COLLEGAMENTO AUTOSTRADALE ASTI - CUNEO

LOTTO 6 RODDI - DIGA ENEL

RELAZIONE DI OTTEMPERANZA ALLE PRESCRIZIONI DEL DECRETO
VIA-DVA_DEC-2011-576-28.10.2011

Ottemperanze MATTM

Figura 5-1 Sezioni opere di copertura

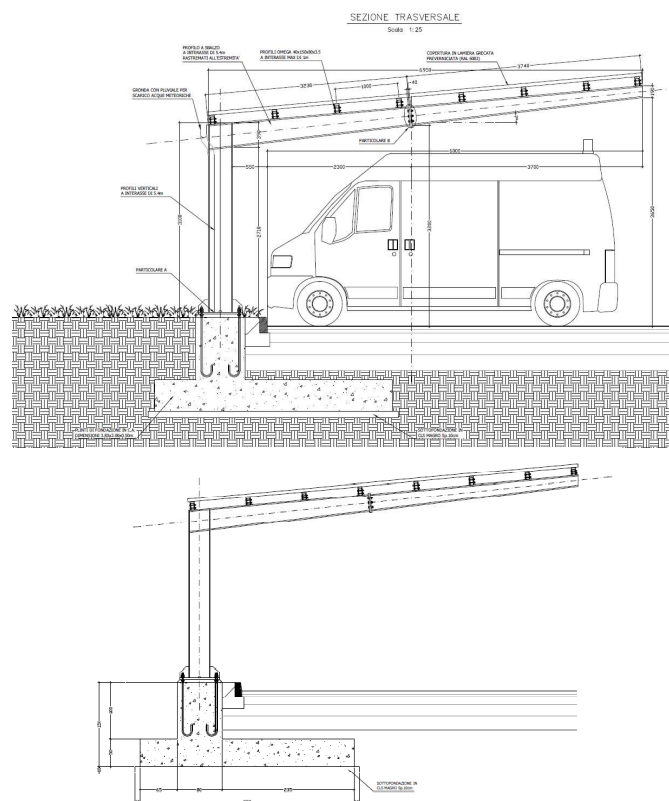
Occorre specificare che il progetto in esame non prevede la realizzazione di aree di servizio, bensì è presente unicamente la realizzazione di un'area di parcheggio in corrispondenza dello svincolo di Alba Ovest (ex svincolo di Verduno).

Per tale area sono state previste idonee coperture degli stalli, così come illustrato negli elaborati 2.6E-dC.9.1.02-01 Pensilina copertura – Carpenteria e 2.6E-dC.9.1.03-01 Pensilina copertura – plinti di fondazione.

Figura 16-1 Punti Monitoraggio rumore

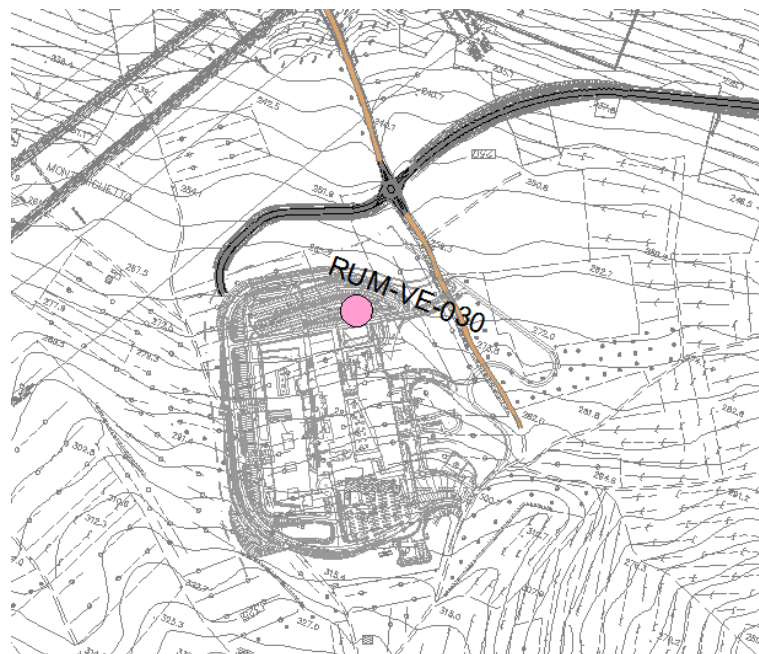
Con riferimento alla prima parte della prescrizione, il documento 2.6E-rM.0.1.01-00 Piano di monitoraggio ne recepisce i contenuti, prevedendo per i due punti citati un monitoraggio in fase di Ante, Corso e Post Operam.

I punti in questione sono riportati con la codifica RUM – VE- 030 nell'elaborato 2.6E-dM.0.1.09-01 Ambito di monitoraggio rumore tavola 6

Figura 17-1 Barriera a protezione dell'ospedale Alba-Bra

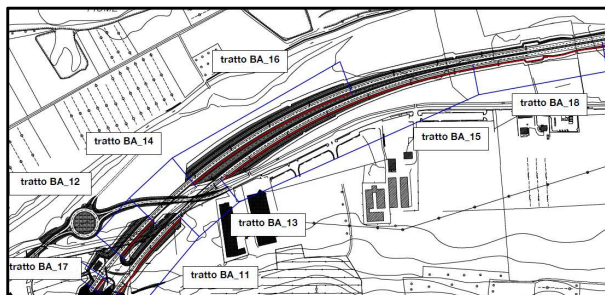
Per quanto riguarda gli esiti acustici, il progetto del lotto 2.6. prevede, a mitigazione dell'ospedale, interventi su entrambe le carreggiate di altezza pari a 3 m, in quanto le verifiche svolte con mitigazioni fino a 6 m di altezza non hanno determinato riduzioni significative degli impatti previsti.

Figura 57-2 Prospetto varco faunistico prog. 7+244

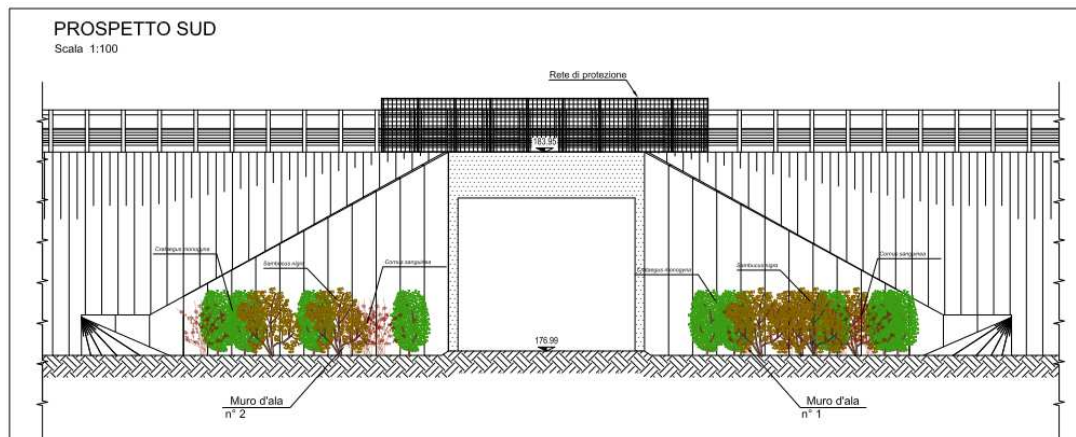
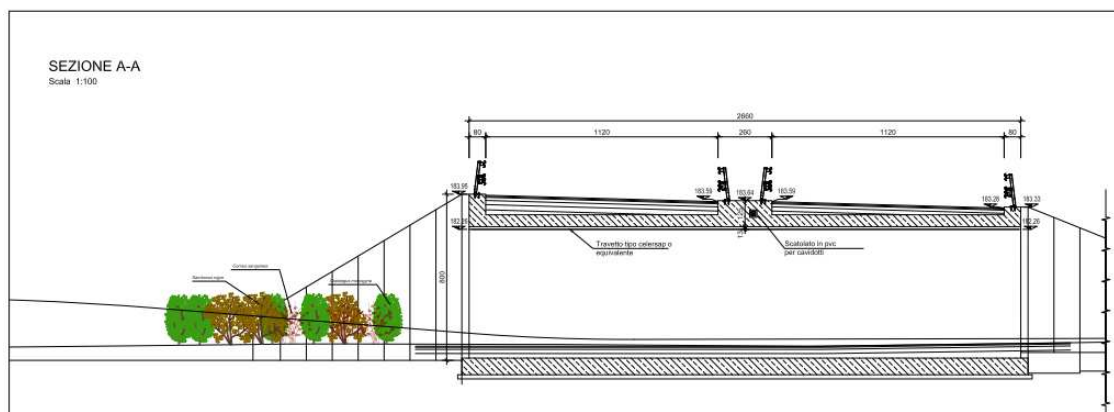
A seguito dell'analisi del progetto esecutivo delle opere idrauliche, quindi, sono stati esclusi i passaggi PF1 e PF3, in corrispondenza dei quali è stata modificata la recinzione a protezione della fauna, ed è stato aggiunto un nuovo attraversamento faunistico, scatolare 2,00 x 1,50 m alla pk 5+550 ca. Si è valutato inoltre di utilizzare il sottovia alla pk 7+244 come varco ecologico.

Di seguito uno stralcio della tavola 2.6E-dF 2.1.44.00 relativa al varco faunistico alla progressiva pk 7+244.
